意見等を反映させた主な箇所

I. コンセプト及び計画概要【P1】

| 変更前                                                                                                | 変更後                                                                                                 |
|----------------------------------------------------------------------------------------------------|-----------------------------------------------------------------------------------------------------|
|  <p>緑の広場 イメージ</p> |  <p>緑の広場 イメージ</p> |

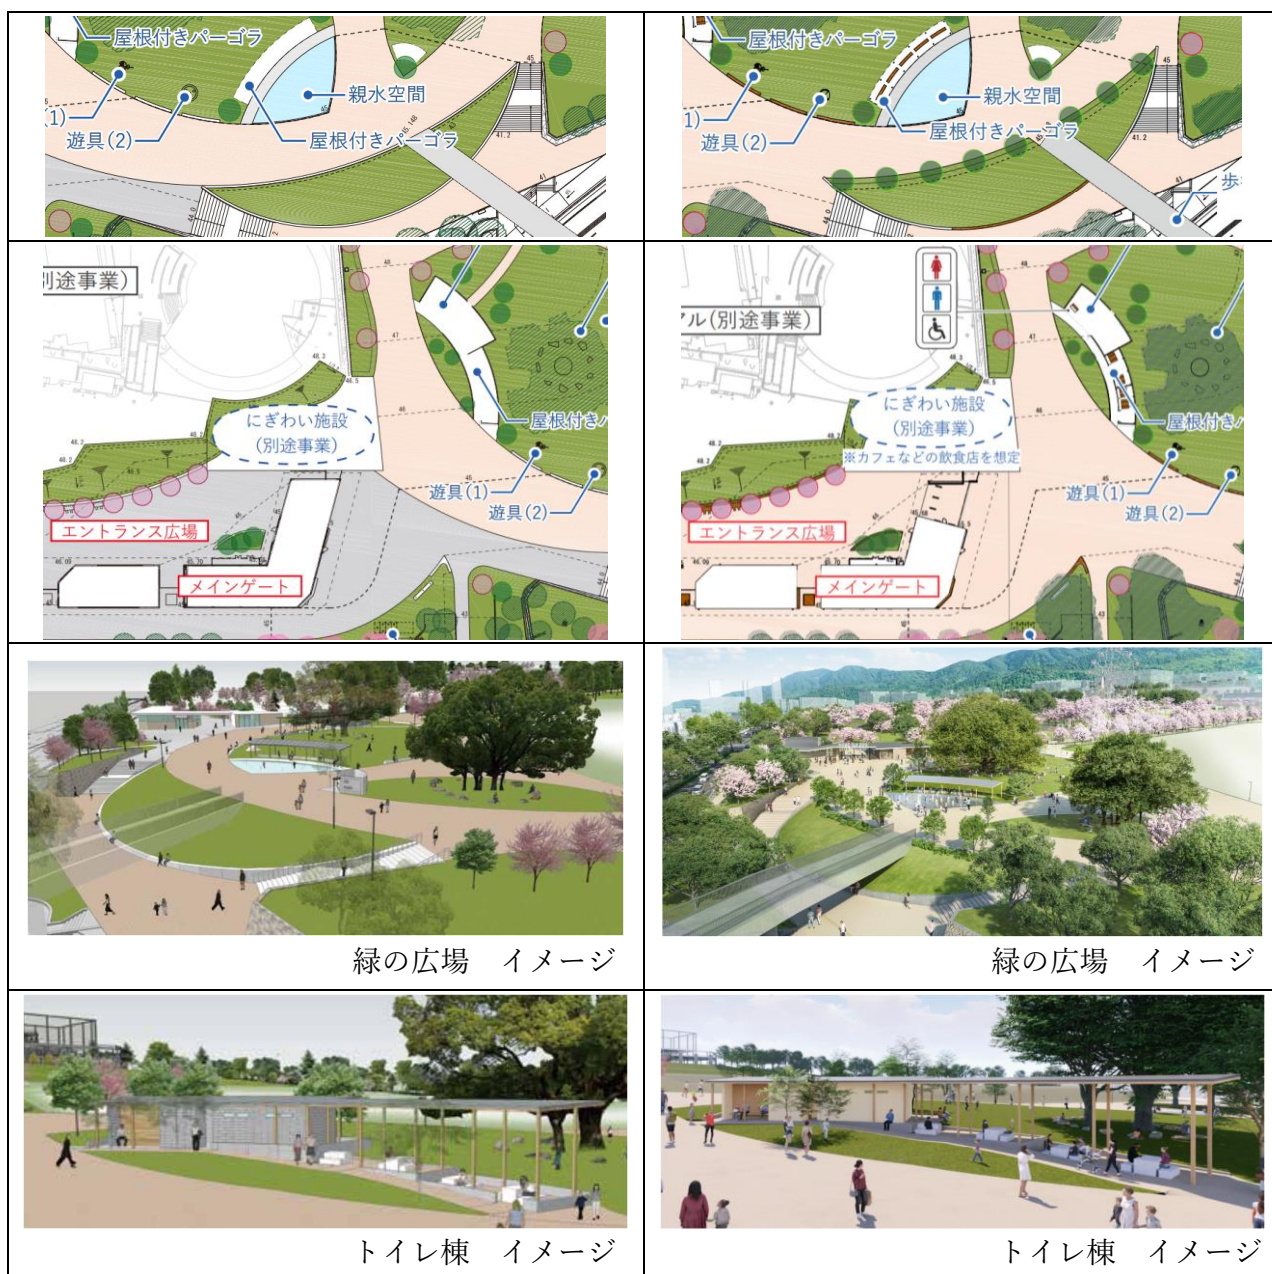
- ・全体平面図にトイレの位置を追加
- ・緑の広場のイメージを更新

休憩機能を持つベンチ イメージ

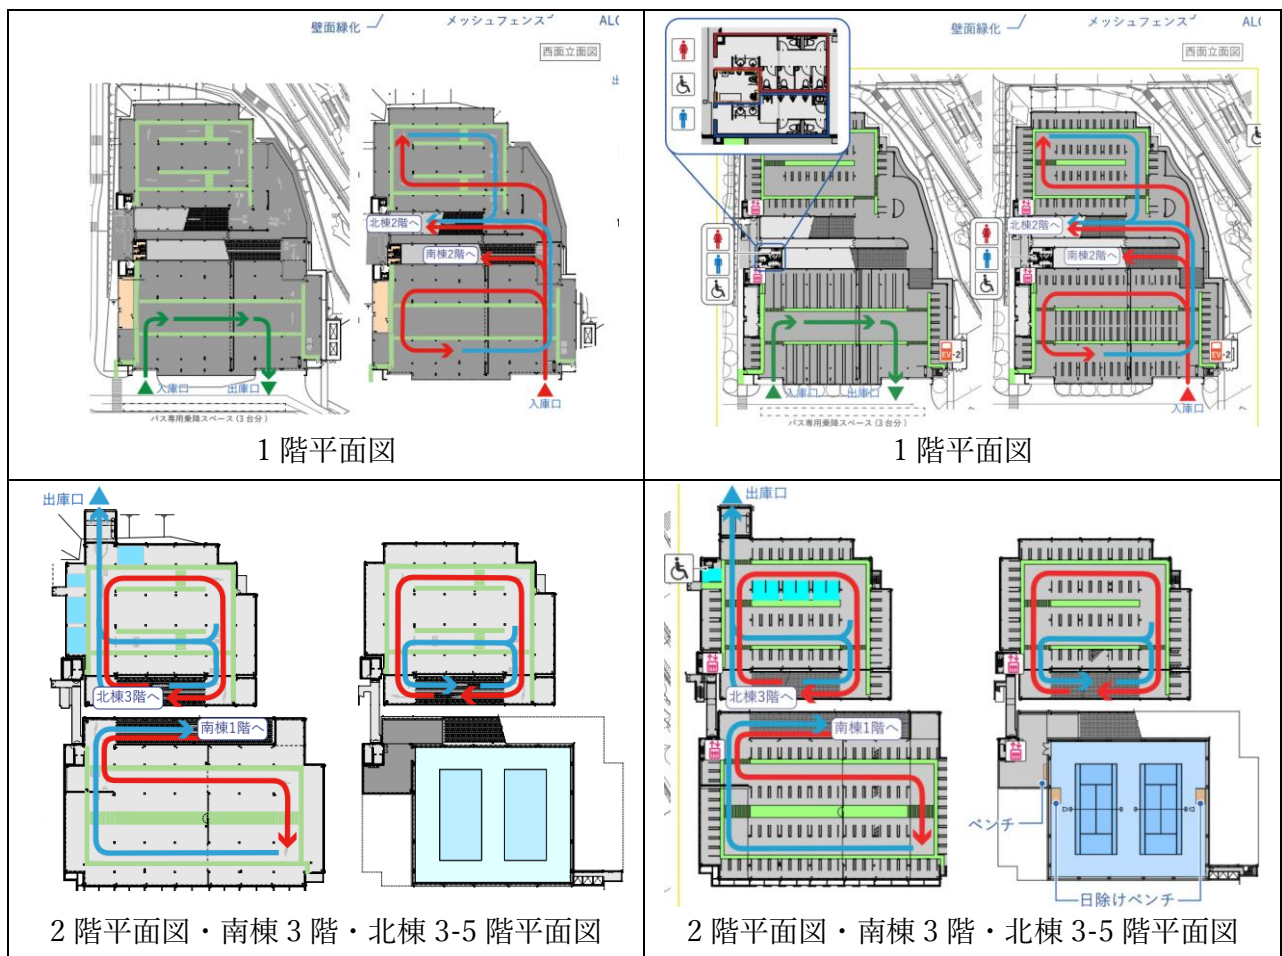
- ・公園内で発生する自然石を活用したベンチ（ガビオンベンチ）を設置することを明記
- ・木陰のもとでゆったりとした時間を過ごせる空間を創出することを明記
- ・歩行者の安全対策として、横断歩道をカラー化
- ・平面図のベンチを着色表示、災害時給水拠点の位置を追加
- ・シンボルプロムナード区間 A、区間 C、休憩機能を持つベンチのイメージを更新

| 変更前                                        | 変更後                                                                                 |
|--------------------------------------------|-------------------------------------------------------------------------------------|
| ・要所にベンチを設置し、休憩機能を持たせ、ゆったりとした時間が過ごせる設えとします。 | ・要所に、 <u>公園内で発生する自然石を活用したベンチ（ガビオンベンチ）</u> を設置し、 <u>木陰のもとでゆったりとした時間を過ごせる空間</u> とします。 |

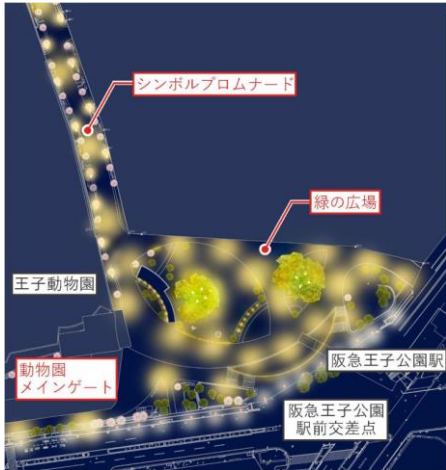
- ・適正な土壌環境、神戸由来の植栽等により健やかで明るい森をつくることを明記
- ・地域で親しまれているウコンザクラをはじめとした多様なサクラの植栽を検討することを追記
- ・新植本数を変更（緑の広場において8本追加）
- ・KOBE WOOD として板材や製品化を図る事を明記
- ・KOBE WOOD の説明を追記
- ・シンボルプロムナードのイメージを更新

| 変更前                                                                                                                             | 変更後                                                                                                                                                             |
|---------------------------------------------------------------------------------------------------------------------------------|-----------------------------------------------------------------------------------------------------------------------------------------------------------------|
| <ul style="list-style-type: none"> <li>・新たな「原田の森」の創出を目指して、シンボルとなるサクラや既存の大径木に加えて、四季を楽しめる植栽（カエデ類）や神戸らしい植栽による空間演出を行います。</li> </ul> | <ul style="list-style-type: none"> <li>・新たな「原田の森」の創出を目指して、<u>適正な土壌環境のもと</u>、シンボルとなるサクラや既存の大径木に加えて、四季を楽しめる植栽（カエデ類）や神戸由来の植栽等により、<u>健やかで明るい森をつくります。</u></li> </ul> |

|                                                                   | ・地域で親しまれているウコンザクラをはじめ、花の色や花期が多様なサクラの植栽を検討します。                                                  |
| 再整備後 323 本<br>内訳：保全対象 155 本/移植対象 14 本<br>/新植 154 本/伐採・資源化対象 154 本 | 再整備後 <u>331 本</u><br>内訳：保全対象 155 本/移植対象 14 本<br>/新植 <u>162 本</u> /伐採・資源化対象 154 本               |
| ・再整備に伴って伐採する樹木については、樹種の特性に応じて資源化をすすめます。                           | ・再整備に伴って伐採する樹木については、 <u>KOBE WOOD*</u> として板材や製品化を図るなど、樹種の特性に応じて資源化をすすめます。                      |
